Modulo per la presentazione delle osservazioni per i piani/programmi/progetti sottoposti a procedimenti di valutazione ambientale di competenza statale

Oggetto: Codice procedura 10847 - Costruzione ed esercizio di un impianto di produzione di energia elettrica da fonte eolica "FIORA" di potenza nominale pari a 52,8 MW, da realizzarsi nel comune di Manciano (GR) e delle opere ed infrastrutture connesse

TESTO DELLE OSSERVAZIONI

IMMAGINE n. 2 CUMULO IMPIANTI EOLICI nel BACINO VISIVO TERRITORIO di MANCIANO e di MONTALTO di CASTRO.

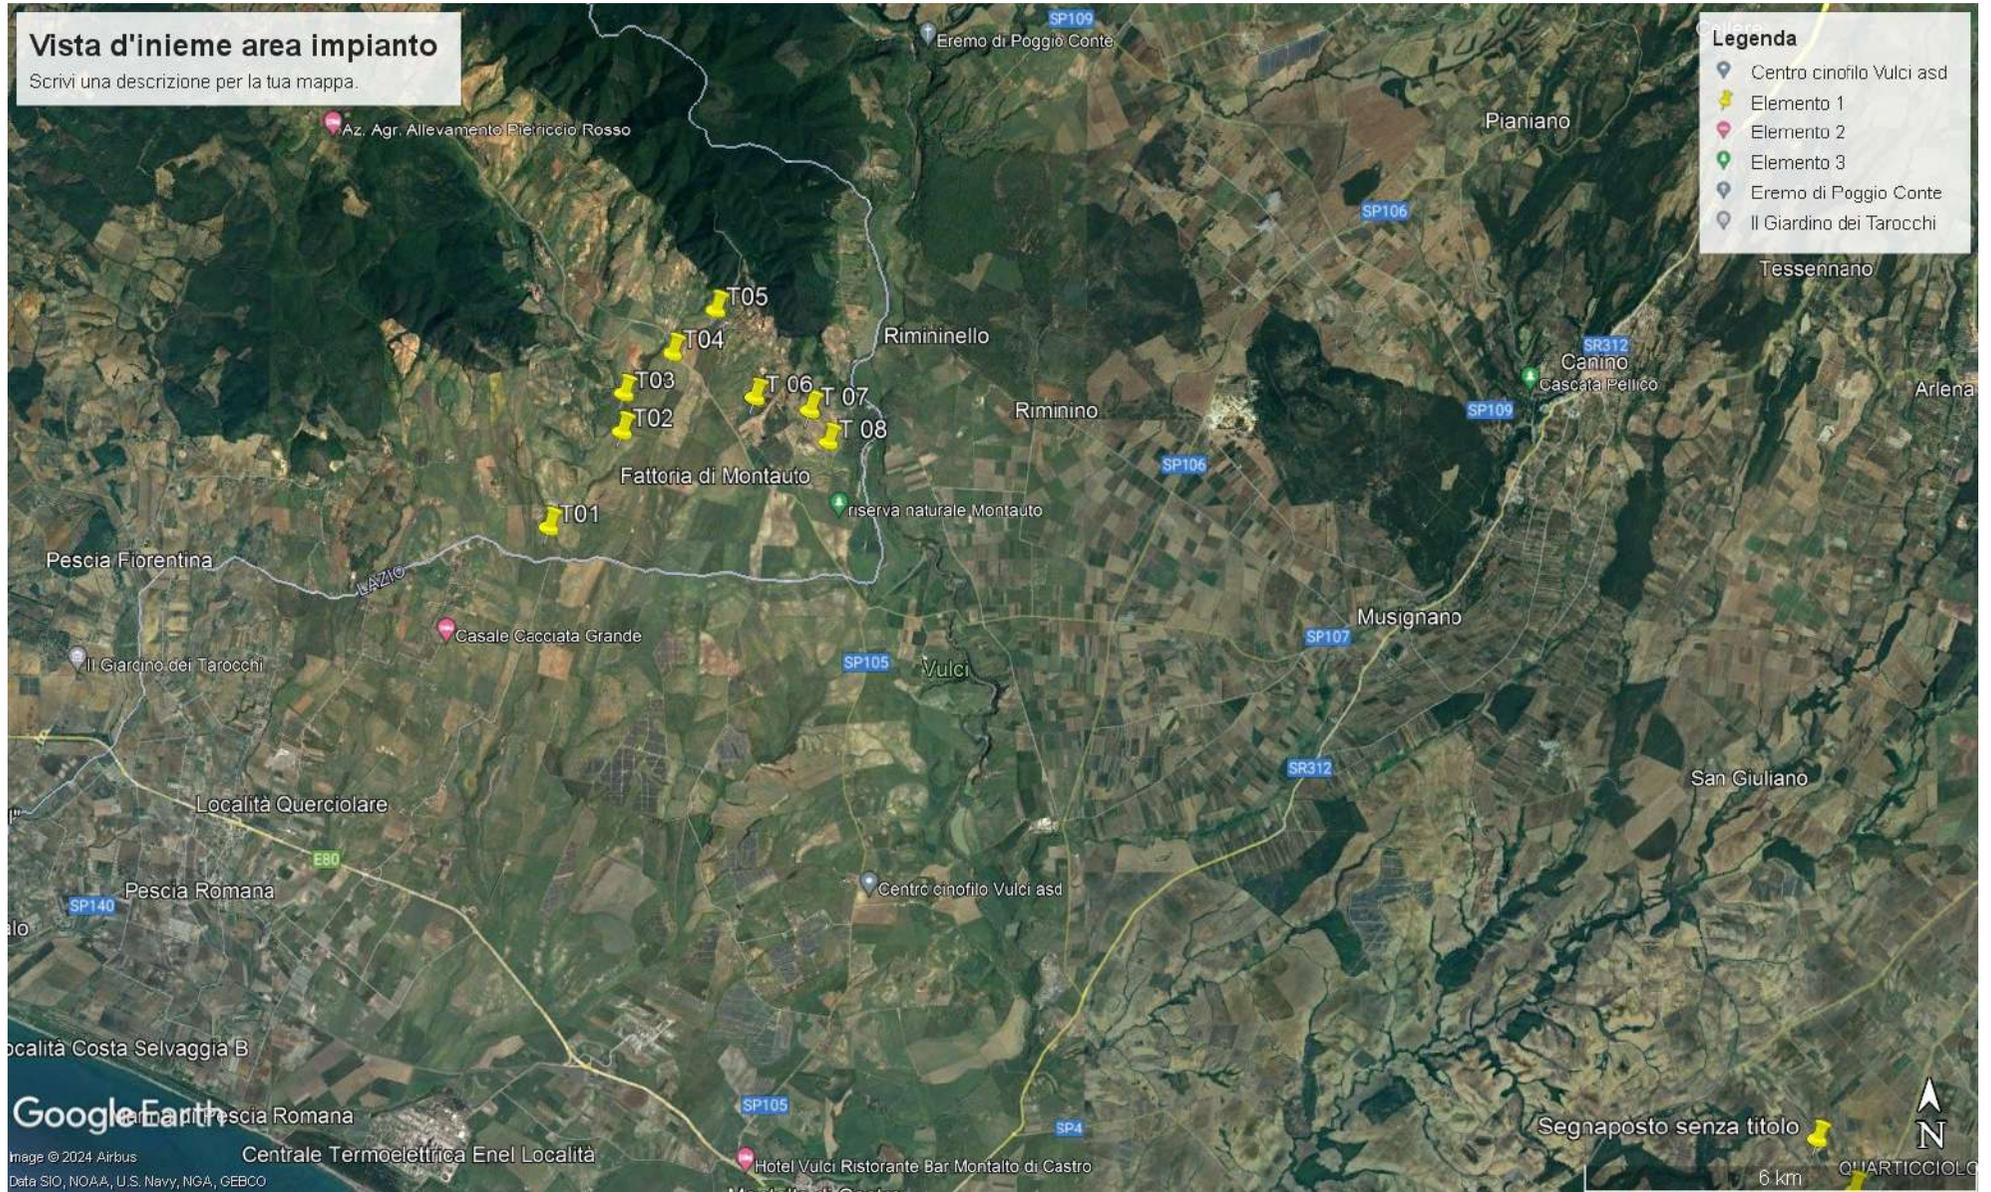
3) OSSERVAZIONE: CUMULO e SATURAZIONE IMPIANTI FER NELLA PROVINCIA di VITERBO, IN PARTICOLARE NEL COMUNE DI MONTALTO DI CASTRO E NELLA ZONA A CONFINE CON IL COMUNE di MANCIANO che SI TROVANO NELLO STESSO BACINO VISIVO.

Il bacino visivo in cui in cui è stato progettato l'eolico Fiora è già occupato da diversi centinaia di ettari di impianti fotovoltaici già esistenti ed altri in procedura VIA al Mase e alla Regione Lazio così come da diversi progetti di impianti eolici industriali (vedi Allegato Osservazioni immagini nn. 2,3 e 4. L'impianto eolico Fiora, pur trovandosi in Toscana ma nello stesso bacino visivo del territorio laziale ed a poche centinaia di metri da una zona già estremamente satura del Lazio, andrebbe ad appesantire ulteriormente una situazione già **critica per la sostenibilità ambientale.**

energetici.” in violazione di ogni criterio di equa ripartizione delle fonti FER sul territorio nazionale. Considerato che l’impianto Fiora verrebbe a collocarsi a pochi centinaia di metri (aerogeneratore T01) dal confine laziale e comunque nello spazio di circa 3 chilometri di tutte le altre sette pale è scontato che questo impianto pur avendo “ i piedi” in Toscana andrebbe ulteriormente ad appesantire una situazione di saturazione del territorio con indubbio innalzamento delle criticità per l’ambiente nonché per uno sviluppo sostenibile ed equilibrato. A questo si aggiungerebbe anche l’enorme impatto sull’area archeologica di Vulci e sul suo parco archeologico che si trovano come verrà dettagliato più avanti a circa 3 km dal potenziale impianto eolico Fiora.

on shore tra i quali ricordiamo quelli più impattanti e vicini all'eolico "Fiora" denominati Vaccareccia, Gazzarola e Sibilla.
